SUSITARIMAS
PRIE 2025 M. GEGUŽĖS 16 D. DĖL ŠAKIŲ RAJONO VIETINĖS REIKŠMĖS KELIŲ IR
GATVIŲ, AIKŠTELIŲ, PĖSČIŲJŲ TAKŲ DANGŲ REMONTO DARBŲ
(GELGAUDIŠKIO, GRIŠKABŪDŽIO, KRIŪKŲ, KUDIRKOS NAUMIESČIO, LEKĖČIŲ,
LUKŠIŲ, ŠAKIŲ, ŽVIRGŽDAIČIŲ SENIŪNIJOSE) PIRKIMO PAGRINDINĖS
SUTARTIES NR. VPS-120 DĖL ŠAKIŲ RAJ. SAV., ŠAKIŲ SEN., BIZIERIŲ K., PARKO
G. NR. BIZ-6 PAPRASTOJO REMONTO DARBŲ

OBJEKTO APŽIŪROS AKTAS Nr. 1**2025 m. birželio mėn. 05 d.**

Sutartis	2025 m. gegužės 19 Nr. VPS-120 „Šakių raj., sav., Šakių sen., Bizierių k., Parko g. Nr. Biz-6 paprastojo remonto darbai“
Užsakovas	Šakių rajono savivaldybės administracija
Rangovas	UAB „Kauno keliai“
Techninė priežiūra	UAB „101 arklys“
Objekto apžiūros data	2025-06-02

Paveikslēlis Nr. 1

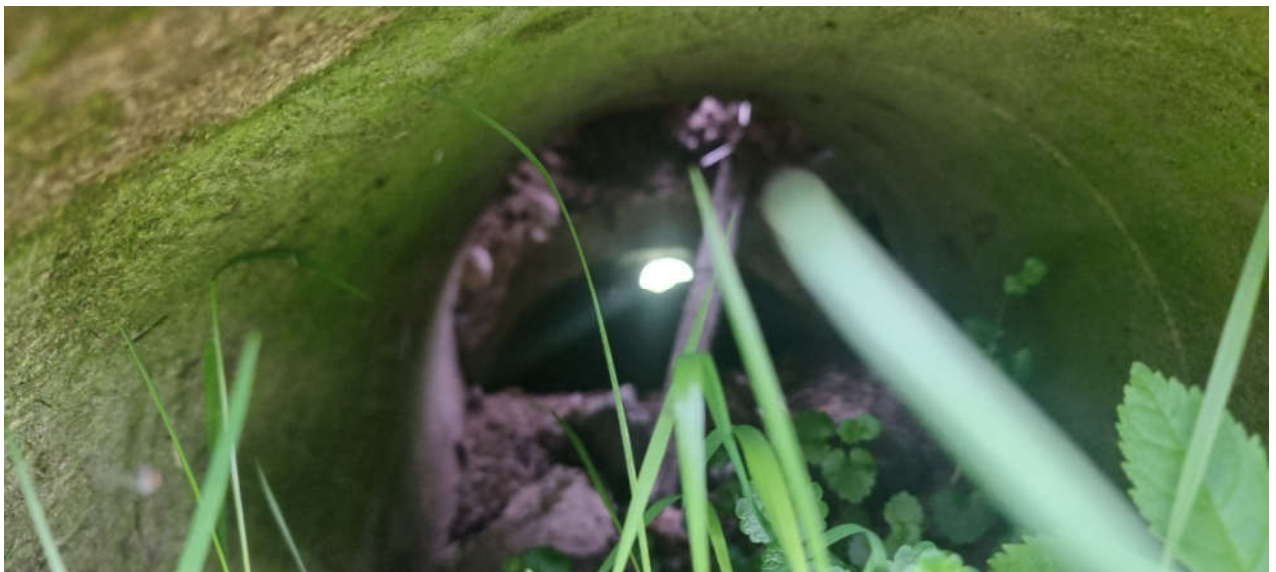
Rangovas informavo, jog pradėjus vykdyti darbus objekte „Šakių sen., Bizierių k., Parko g. paprastasis remontas“ pastebėjo, jog esamo asfalto plotis visoje remontuojamos gatvės atkarpoje yra ne mažesnis kaip 6,50 m (Paveikslukas Nr. 1,2), dėl šios priežasties padidės dangos ardymo darbų kiekiai. Atlikus dangos frezavimo darbus buvo atkreiptas dėmesys, kad esamas pagrindo gruntas yra silpnas (Paveikslukas Nr. 3,4) ir nėra tinkamas asfalto dangai įrengti, o sutartyje nėra numatytas pagrindų įrengimas. Taip pat po remontuojama gatve yra sulūžusi pralaida (Paveikslukas Nr. 5,6), kurią būtina keisti.

1. Nufrezuoto asfalto kiekis bus apskaitomas pagal faktą, o asfaltuojamos gatvės plotas 6 m įkainiai duoti sutartyje.
2. Siekiant užtikrinti atliktų darbų kokybę įrengti 15 cm storio skaldos pagrindą, prieš atliekant asfaltavimo darbus. Papildomiems darbams įkainį naudoti numatytą preliminarioje sutartyje 28 punkte „15 cm storio skaldos pagrindo sluoksnio iš nesurištojo mineralinių medžiagų mišinio 0/45 įrengimas“. Numatomas skaldos pagrindo įrengimo kiekis yra 3850 m² (Priedas Nr. 4).
